**SCHEDA VALUTAZIONE GTS
MESSA IN SICUREZZA TEMPORANEA POST-SISMA DI MANUFATTI EDILIZI**

CCR n. _____ Incarico n. _____ del _____ Scheda n° **01** del **12/11/2018**
(Parte I)

RELAZIONE TECNICA

ALLEGATA ALLA SCHEDA DI VALUTAZIONE DEL GTS DEL 12.11.2018

Comune: AMATRICIA
Foglio: 39

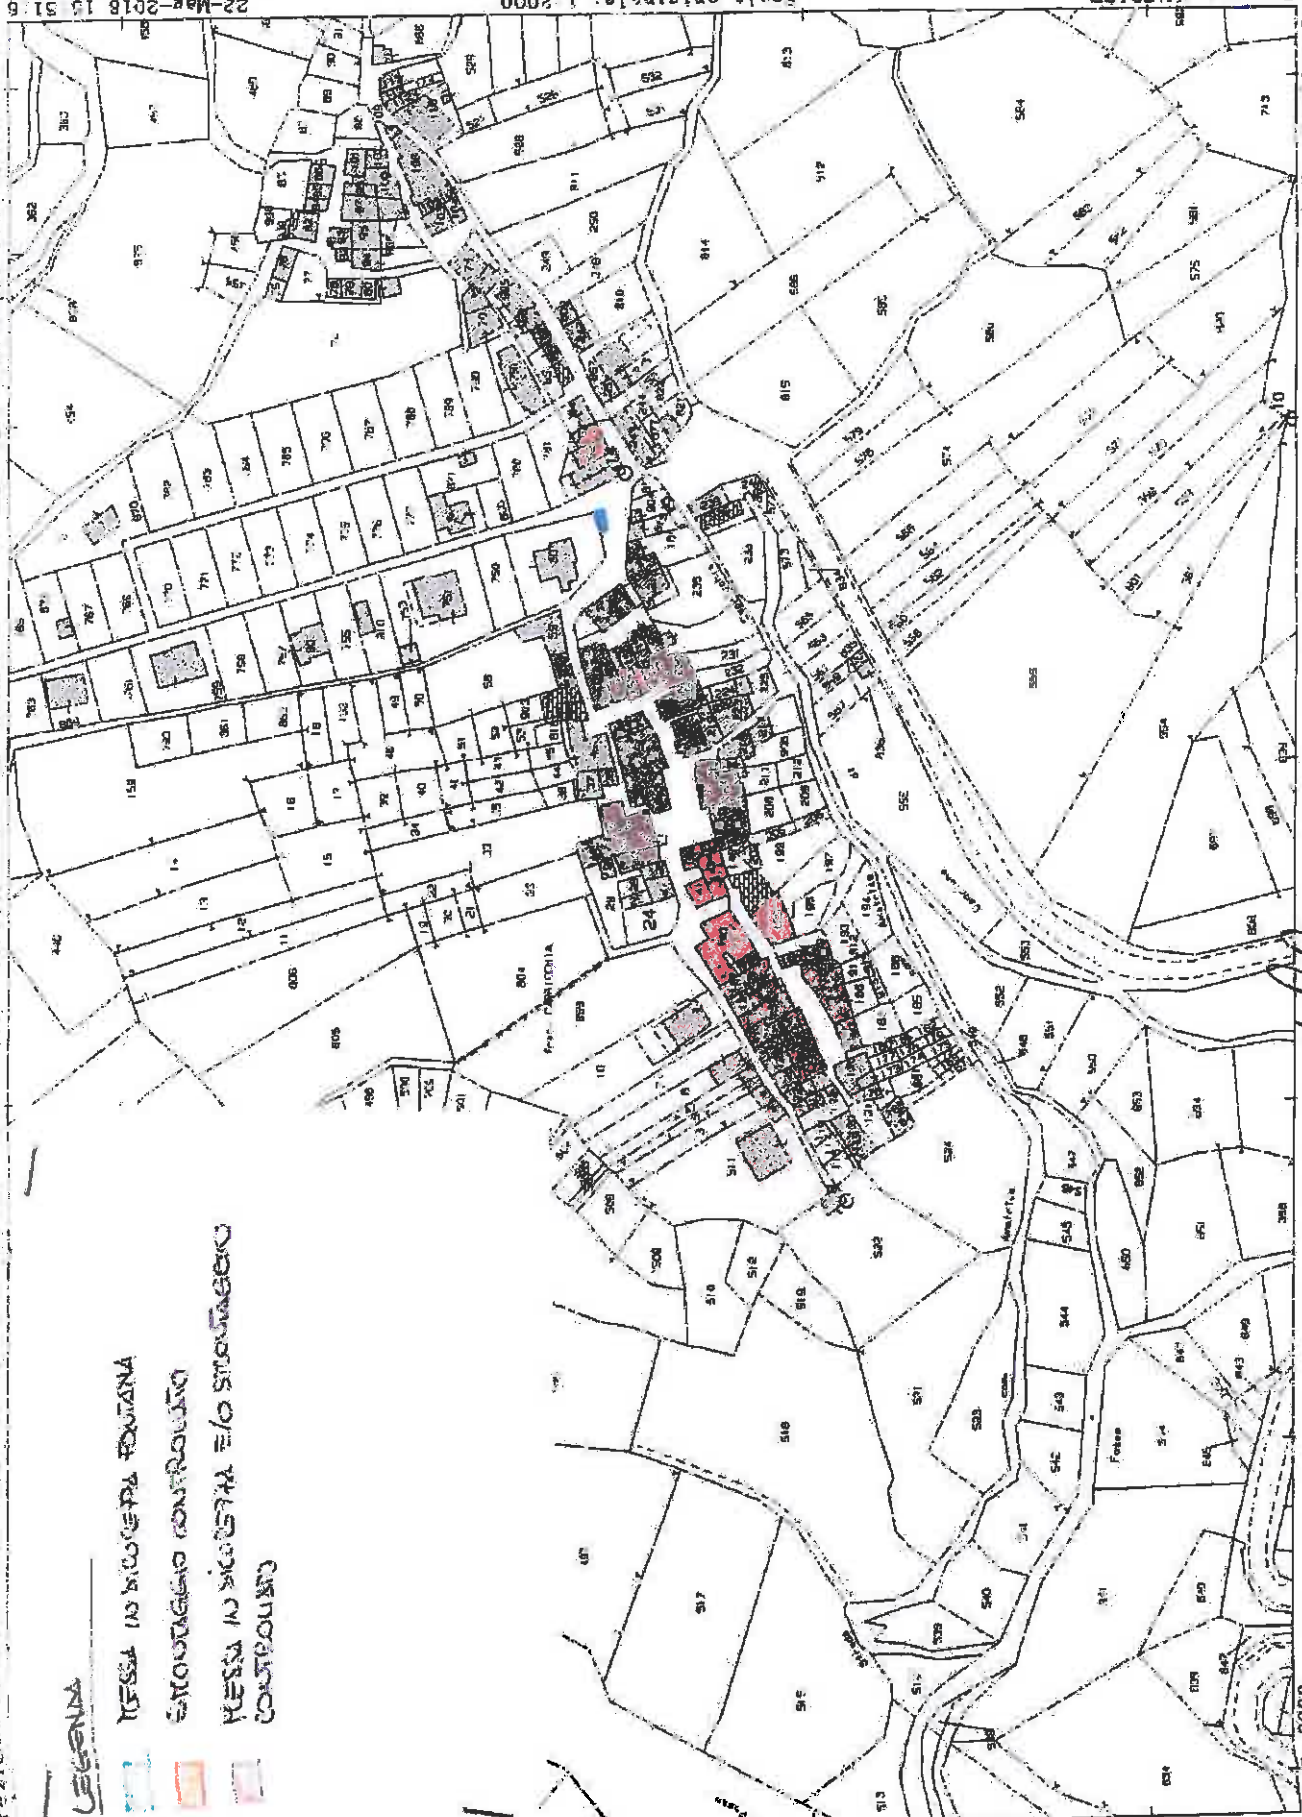
**OGGETTO: Amatrice, frazione di Capricchia.
PRESCRIZIONI OPERATIVE**

- p.lle 62 e 63, smontaggio controllato con selezione, catalogazione e collocazione in appositi depositi;
- p.lle 160, 161, 218, 152, 151, 150, 149, 148, 57, 247, 66, 67, 68 messa in sicurezza e/o smontaggio controllato con selezione, catalogazione e collocazione in appositi depositi, da valutare in sede di futura convocazione GTS;

- p.lle 30, 32, 145, 147, 203, 204, 207, 210, 213 messa in sicurezza e/o smontaggio controllato con selezione, catalogazione e collocazione in appositi depositi, da valutare in sede di futura convocazione GTS;

- p.lle 153, 154, 230, 233, 226, 227, 228, 229, 220, 221, messa in sicurezza e/o smontaggio controllato con selezione, catalogazione e collocazione in appositi depositi, da valutare in sede di futura convocazione GTS;

- p.lle 141, 142, 140, 196, 155, 156, 157, 158 smontaggio controllato fino ad altezza da valutare in sede di futura convocazione di GTS ;
- p.lle 138, 214, 136, 134, 133, 131, 132, 863, 127, smontaggio controllato e/o messa in sicurezza con selezione, catalogazione e collocazione in appositi depositi, da valutare in sede di futura convocazione GTS;

- 183, 186, 189, 192, 191, 190, messa in sicurezza e/o smontaggio controllato con selezione, catalogazione e collocazione in appositi depositi, da valutare in sede di futura convocazione GTS.

Si prescrive la messa in sicurezza della fontana, ubicata sul lato sinistro della Chiesa. Si rammenta che per tutto il tessuto storico valgono le indicazioni delle circolari MiBACT, e, in particolare, della circolare 5386 del 10.05.2018 nel punto in cui si richiama l'esigenza di porre particolare attenzione alla permanenza degli spiccati murari, evitando le operazioni di demolizioni a raso, ai fini della successiva progettazione della ricomposizione del tessuto urbano.

Questo GTS viste le prescrizioni dettate dal MIBAC, analizzati gli interventi proposti e verificato lo stato del danno dei singoli fabbricati CONFERMA in parte gli interventi prescritti dallo stesso MIBAC, come meglio specificato nella tabella che segue:

FOGLIO	PARTICELLE	TIPOLOGIA DI INTERVENTO PRESCRITTO DAL MIBAC
99	226, 227, 141, 142, 143, 144, 196, 189, 190, 191, 127, 131, 132, 133, 134, 136, 152, 138, 214, 863	Edifici da trattare come "B": smontaggio controllato fino ad altezza da definire con selezione, catalogazione e collocazione in appositi depositi
99	218, 161, 155, 156, 157, 158, 230, 233, 228, 229, 148, 149, 150, 151, 220, 221, 210, 213, 203, 204, 207, 27, 30, 32, 140,	Edifici da trattare come "B": messa in sicurezza

99	Fontana lato sinistro della chiesa; Fontana prospiciente p.lla 140	Edifici da trattare come "B": messa in sicurezza
99	66, 67, 68, 247, 160, 819, 904, 154, 28	Edifici da trattare come "B": senza interventi

OGGETTO: Amatrice, frazione di Cornillo Nuovo
PRESCRIZIONI OPERATIVE

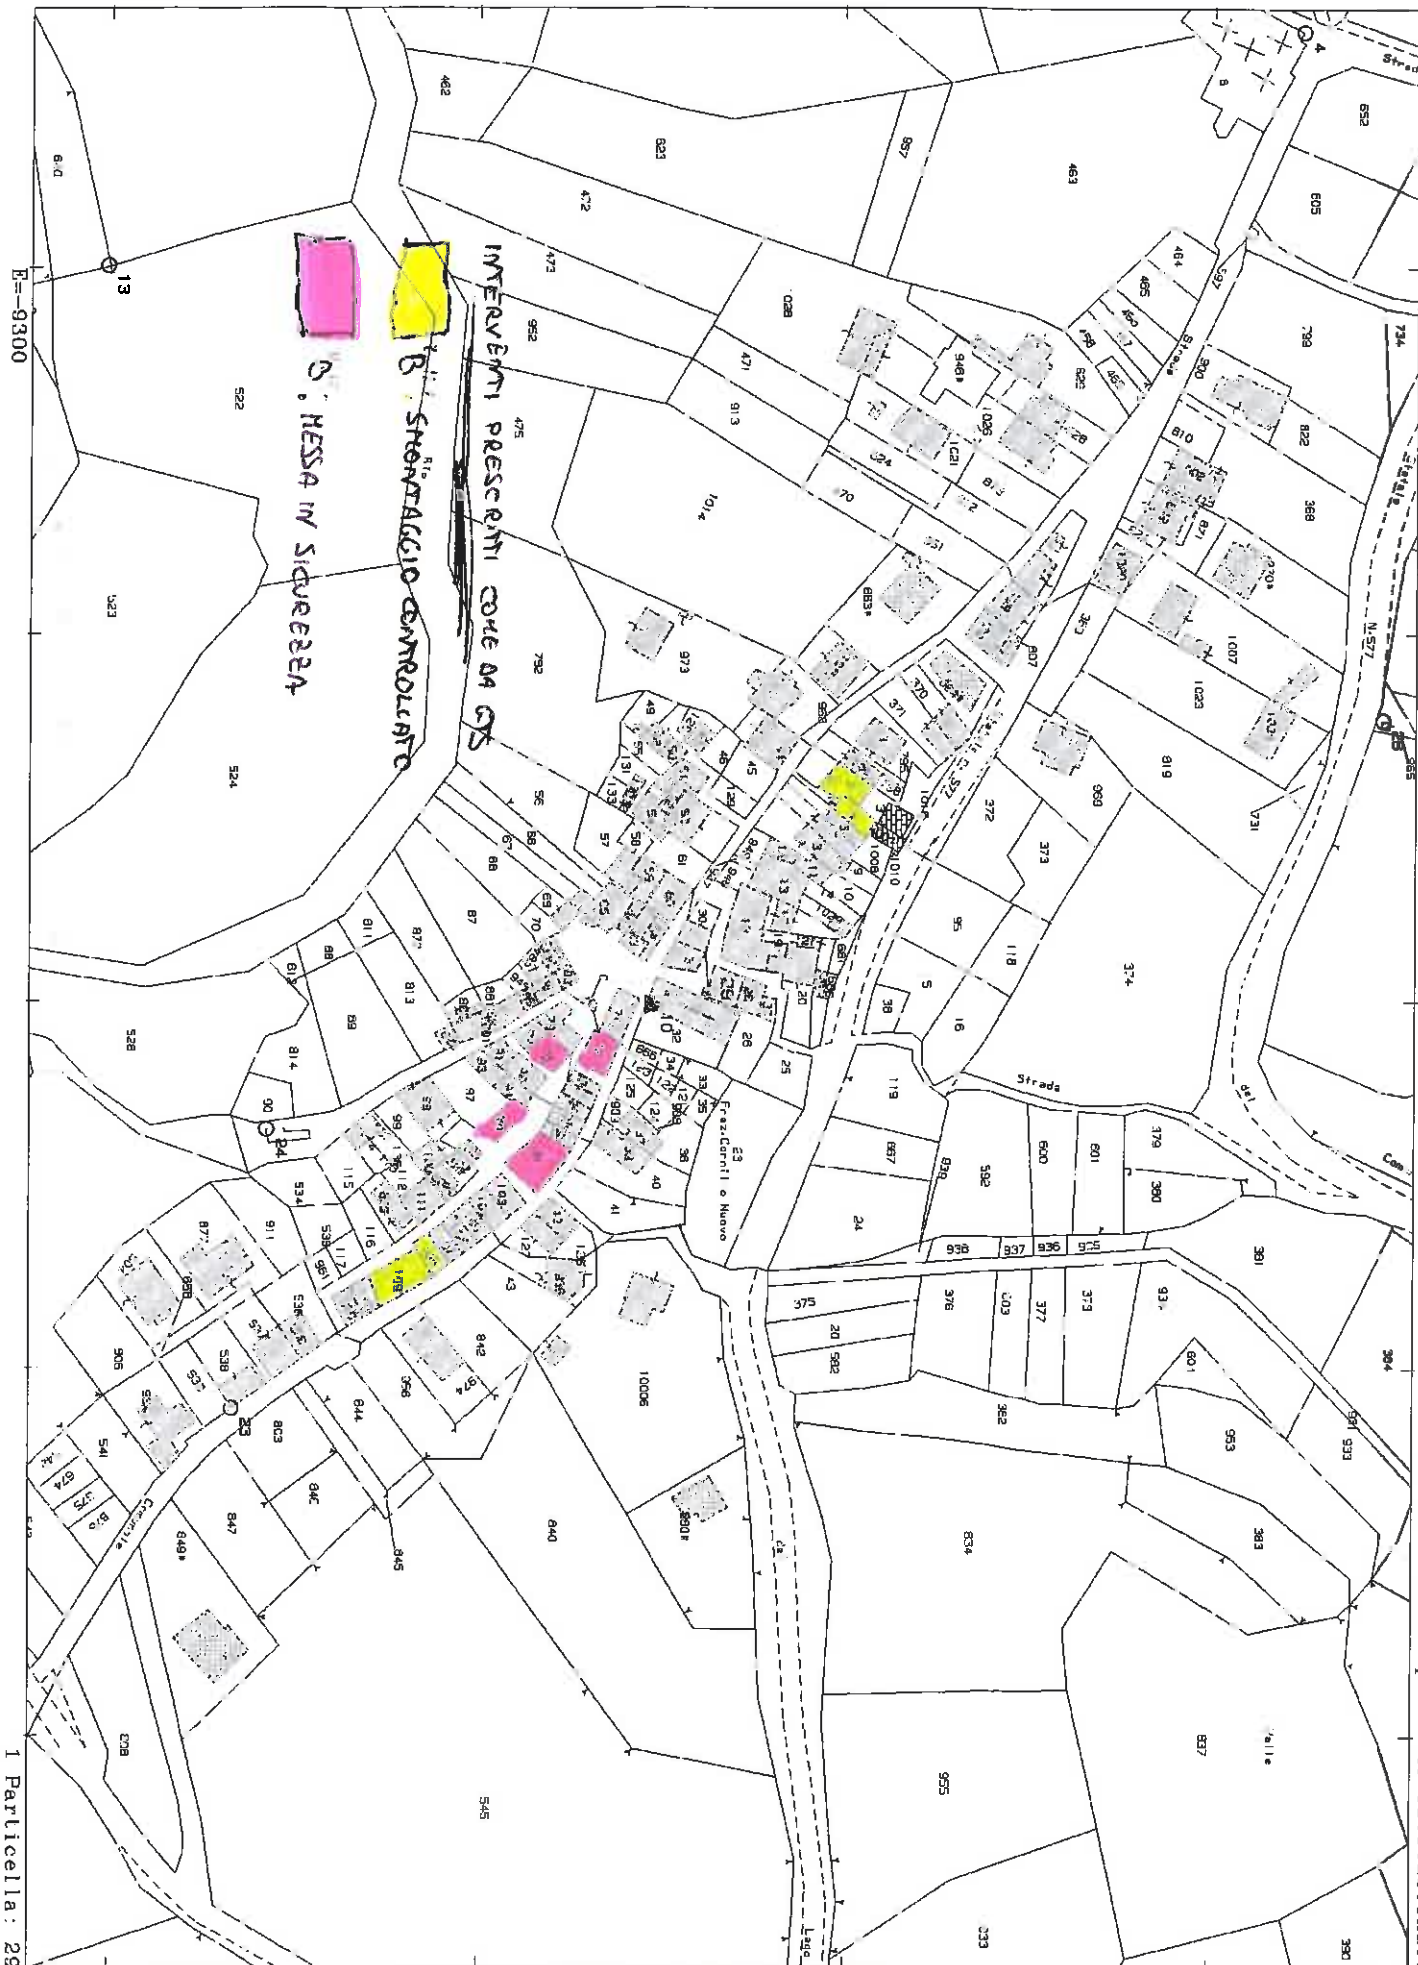
- P.lle 96, 72, 75, 81,: messa in sicurezza,
- p.lle 108, 109, 2, 4: smontaggio controllato con selezione, catalogazione e collocazione in appositi depositi.

In particolare per le seguenti particelle si prescrive una maggiore attenzione nella definizione degli spiccati e nella salvaguardia dei beni identitari:

- p.lle n. 11, 12, 18, 20, 22, 134, 135, 44, 796, 537;

Per le particelle 28 e 29 si prescrive una particolare attenzione nelle operazioni di demolizione in considerazione della salvaguardia della chiesa in adiacenza.

Questo GTS viste le prescrizioni dettate dal MIBAC, analizzati gli interventi proposti e verificato lo stato del danno dei singoli fabbricati CONFERMA in parte gli interventi prescritti dallo stesso MIBAC, come meglio specificato nella tabella che segue:

FOGLIO	PARTICELLE	TIPOLOGIA DI INTERVENTO PRESCRITTO DAL MIBAC
100	96, 72, 75, 81	Edifici da trattare come "B": messa in sicurezza
100	108, 109,	Edifici da trattare come "B": smontaggio controllato fino ad altezza da definire con selezione, catalogazione e collocazione in appositi depositi
100	2, 4	Edifici da trattare come "B": smontaggio controllato fino ad altezza primo solaio comprensivo dell'arco esterno in

pietra e messa in sicurezza delle restanti parti
100	11, 12, 18, 20, 22, 134, 135, 44, 796, 537, 28, 29	Edifici da trattare come "C": maggiore attenzione nella definizione degli spiccati e nella salvaguardia dei beni identitari. Per le p.lle 28 e 29 si prescrive particolare attenzione nelle operazioni di demolizione in considerazione della salvaguardia della chiesa in adiacenza
